GKLP.271.06.2021

### Odpowiedzi na zapytania do SWZ

na: „Remont świetlicy wiejskiej w Mchówku ”

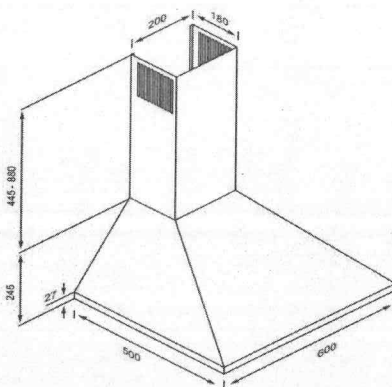
4. Proszę o podanie wymiarów i typu okapów kuchennych.

##### **Wyjaśnienie 4:**

DANE TECHNICZNE

- 60 cm

600

500
